Mission régionale d'autorité environnementale  
Provence-Alpes-Côte d'Azur

**Avis de la Mission Régionale  
d'Autorité environnementale  
de Provence-Alpes-Côte d'Azur  
sur le projet de parc photovoltaïque au lieu-dit "Plan de  
Banon" à Banon (04)**

n° MRAe - 2020-2565

Figure 1 : Plan de situation de l'emprise clôturée du projet (Source : Dossier d'étude d'impact mis à jour novembre 2019)

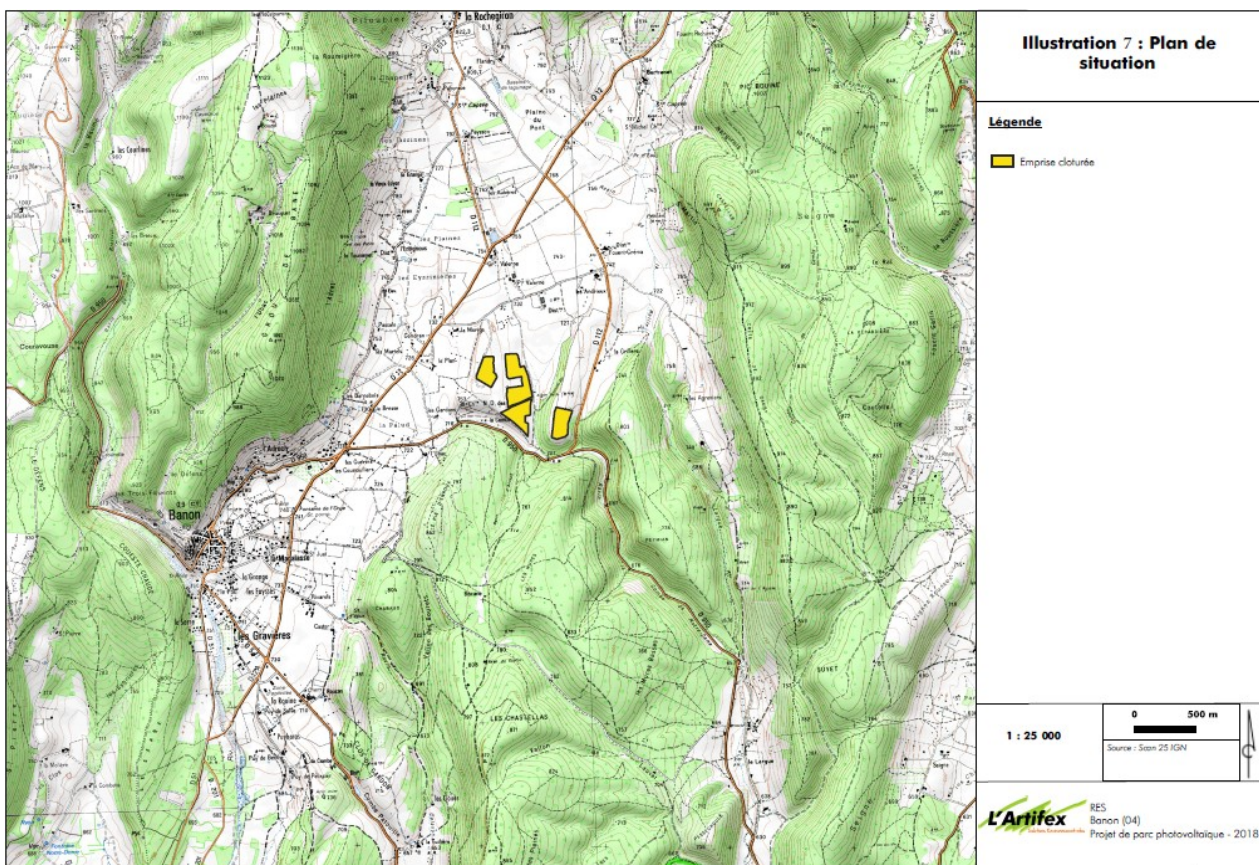
La partie A du site avait été aménagée avec deux plateformes en remblais (pierres concassées) et un réseau de pistes, en vue de recevoir des activités militaires (rampe de lancement d'armes nucléaires), mais elle n'a en définitive pas été utilisée. L'étude ne précise pas suffisamment l'historique du site, et notamment la période des aménagements et les informations sur les surfaces remaniées (superficies, localisation, épaisseur des remblais). Ces informations sont pourtant importantes, car elles interviennent dans l'évaluation des enjeux de la transformation envisagée du site.

Les autres parcelles du site sont en grande partie des espaces naturels composés de garrigues, de boisements mixtes de feuillus où sont installés actuellement des ruches destinées à l'apiculture et des miradors de chasse. L'habitation la plus proche, dont du logement touristique, se situe au nord de la partie A à environ 60 m.

**Recommandation 1: Compléter l'historique du site et préciser les surfaces qui ont été remaniées afin de mieux évaluer les enjeux de sa transformation.**

Figure 2 : Carte d'implantation finale de l'emprise du projet (tracé en rouge)(Source : Dossier d'étude d'impact mis à jour novembre 2019) .

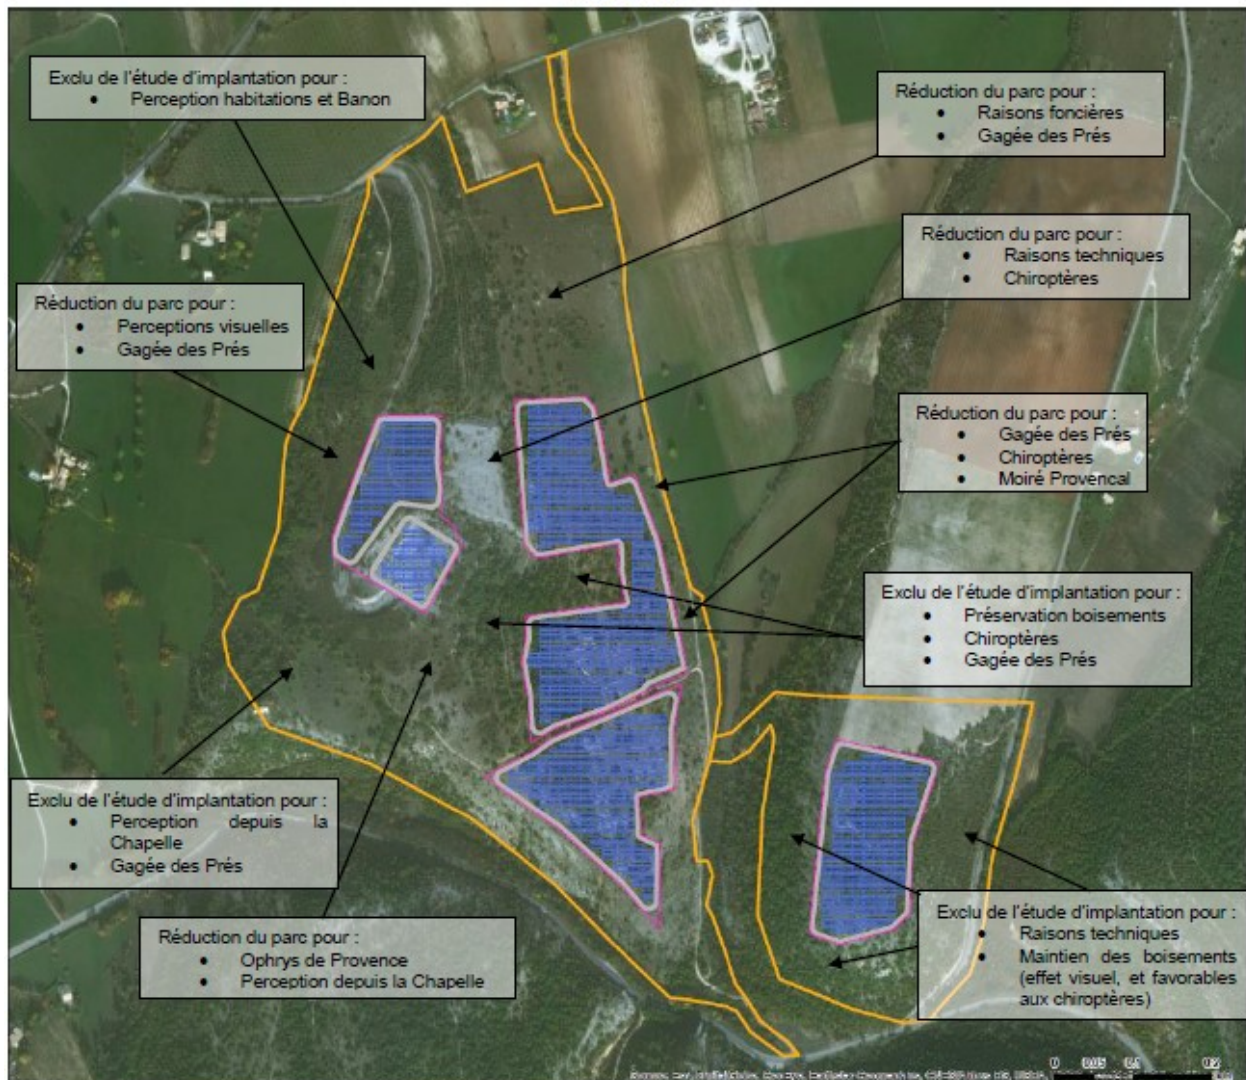
Néanmoins ces surfaces de piste à créer et peut-être à élargir, sont absentes du périmètre du projet (cf. figure 2 ci-dessus) et ne sont donc pas prises en compte dans l'analyse permettant la justification des choix d'implantation.

**Recommandation 2: Revoir le périmètre de projet en intégrant le raccordement électrique externe jusqu'au poste source (tracé et nature des travaux), l'ensemble des surfaces concernées par les pistes (qu'elles soient empiérees ou simplement débroussaillées et décapées) et les zones de débroussaillage (OLD) ; reprendre et compléter l'analyse des incidences environnementales en conséquence, et redéfinir les mesures ERC.**

Figure 4: Simulation

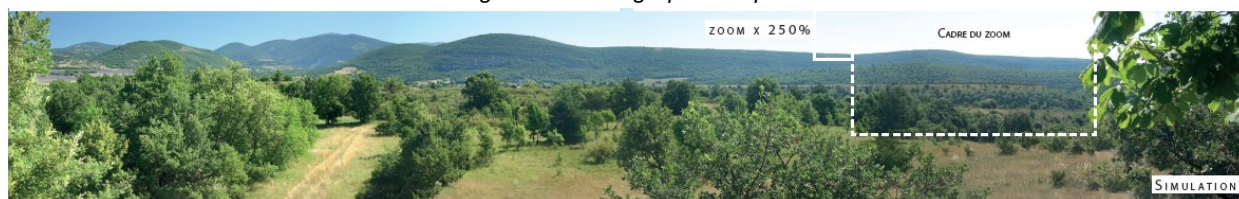
D'autre part, les simulations proposées permettant l'appréciation des perceptions du projet depuis les vues remarquables des chapelles Notre-Dame des Anges et Saint-Michel, présentent certaines incohérences. Les vues en coupe et en plan devraient présenter les courbes de niveau pour que l'information donnée soit fiable. Sur la photographie aérienne (cf.figure 3 ci-avant), le projet semble occuper tout le champ de vue. Or sur la simulation du projet dans le paysage, il apparaît seulement partiellement (cf.figure 4 ci-avant). Concernant la vue panoramique depuis l'arrière de la chapelle de Notre-Dame des Anges, d'autres photographies seraient nécessaires pour couvrir l'ensemble de l'horizon en direction de l'est et du sud-est.

**Recommandation 7: Compléter l'analyse des incidences en matière de paysage avec des vues supplémentaires depuis l'arrière de la chapelle Notre-Dame des Anges ; modifier le cas échéant les vues existantes.**
